志賀原子力発電所  
原子炉施設保安規定変更認可申請書  
審査資料

令和 2 年 8 月 18 日

北陸電力株式会社

## 目 次

図 1 : RCIC に係る LCO 適用概念

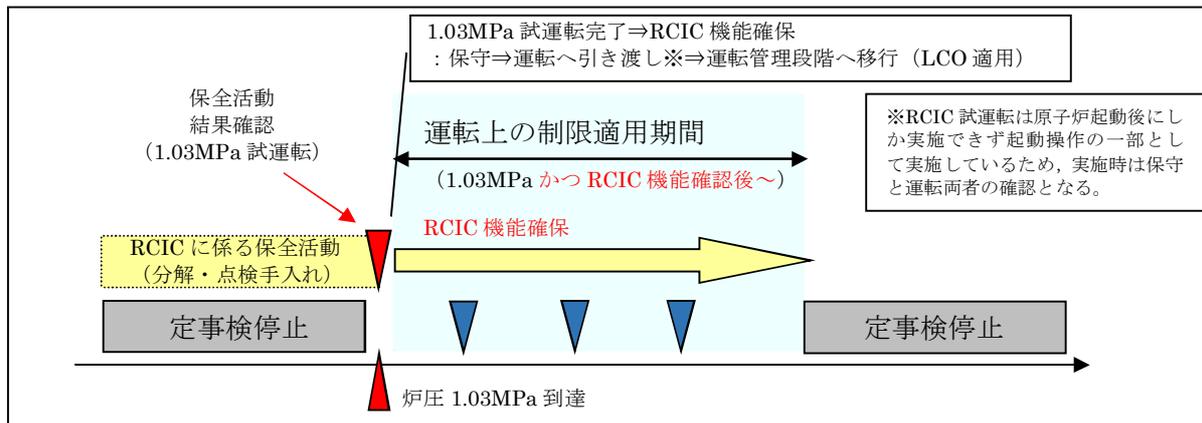
RCIC については定事検停止時において点検・補修等の保全活動を行い、保全活動の最終的な検証として原子炉起動時に試運転を行い、運転側へ引き渡されるものとなる（図 1 参照）。よって、RCIC については試運転により機能が確認されるまでは運転管理段階ではないため、LCO の適用についても機能確認後から、と整理することが適切である。（原子炉起動時以外でも試運転が可能な設備は、基本的には機能確認後、LCO が適用される。（図 2 参照））

また、設置許可では、RCIC に対する運転可能な圧力範囲についての記載があり、原子炉圧力が高い状態における注水手段となっている。原子炉冷却材喪失事故では原子炉圧力が高い小破断時における注水手段であり、運転可能圧力付近において、試運転が終了し原子炉隔離時冷却系の健全性が確認されるまで LCO が適用されない期間を設けたとしても、上流規制と整合する。

なお、米国では、適用モード（原子炉の規定圧力到達時）から 12 時間の間、LCO を適用しなくてよい旨が規定されており、その期間においてサーベイランスが実施されている。

< 現行 >

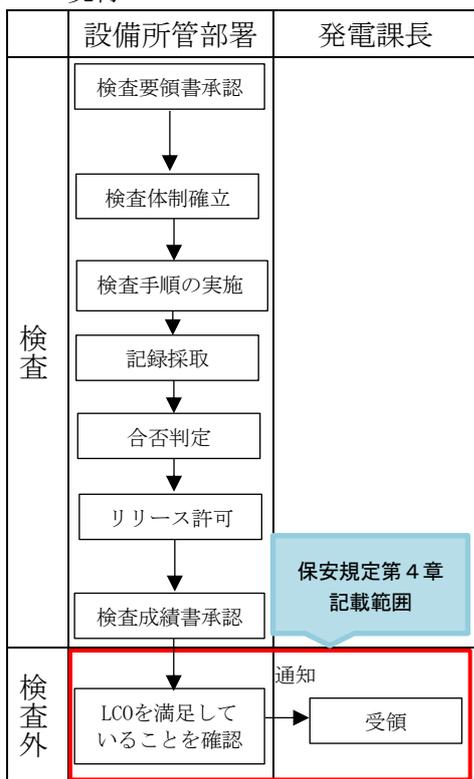
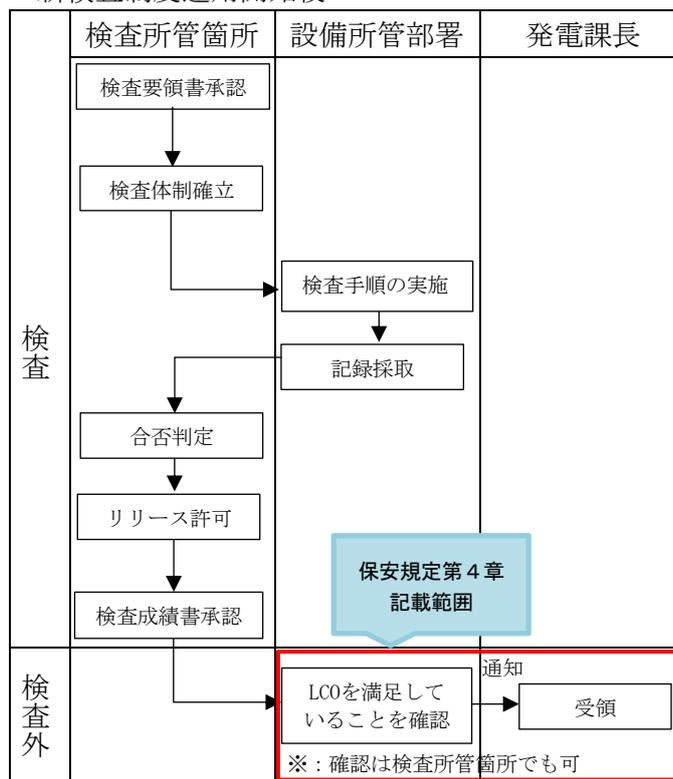
サーベイランスでは、従来の定期検査時に確認する事項として、一部「検査を実施する」旨の記載があり、サーベイランスと定期事業者検査(以下「定事検」という。)を兼ねた記載となっている箇所がある。

具体的には、以下の一部の条文について、「検査を実施する」旨の記載を「検査結果を確認する」旨、記載の適正化を行う。

### (1) 志賀原子力発電所の職務の見直しに伴う変更

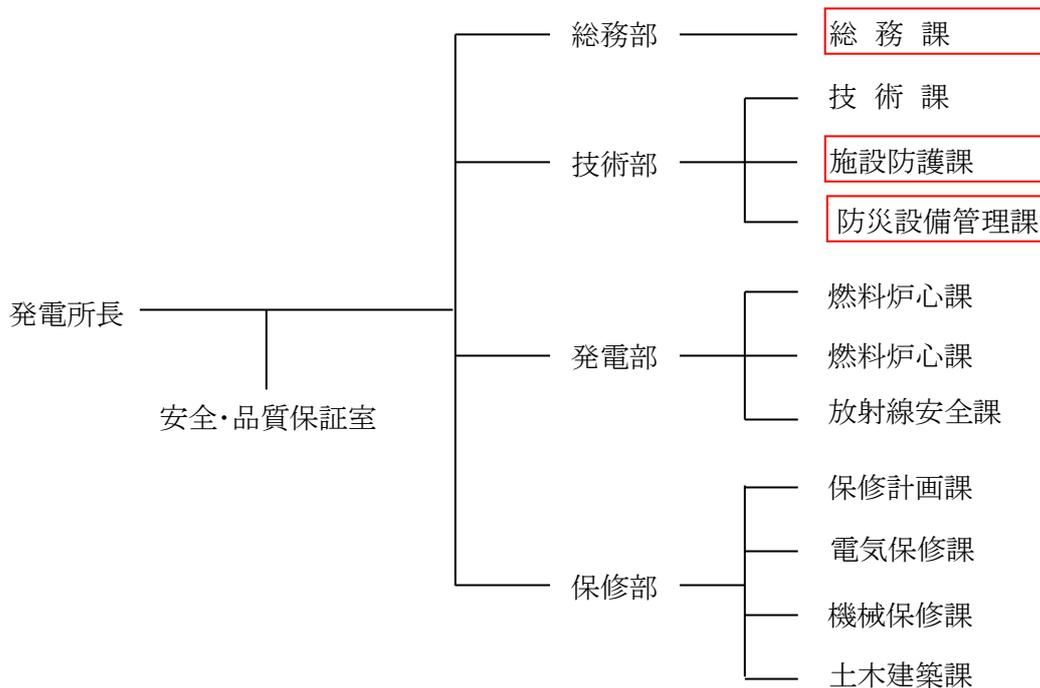
初期消火活動のための体制の整備に関する業務については、施設防護課が実施し、初期消火活動に係る資機材の管理は防災設備管理課が実施している。これらの業務を一元的に管理することにより、業務の効率化を図ることを目的として、施設防護課が所掌している初期消火活動のための体制の整備に関する業務を防災設備管理課に移管し、第5条（保安に関する職務）及び第17条（地震・火災等発生時の対応）を変更する。

所員に関する安全衛生管理業務については、総務課が実施し、受注者従業員に関する安全衛生管理業務は施設防護課が実施している。これらの業務を一元的に管理することにより、業務の効率化を図ることを目的として、施設防護課が所掌している受注者従業員に関する安全衛生管理業務を総務課に移管することとしている。これに合わせて施設防護課が所掌している受注者従業員への保安教育の実施状況の確認に係る業務を総務課に移管し、第118条（受注者従業員への保安教育）を変更する。
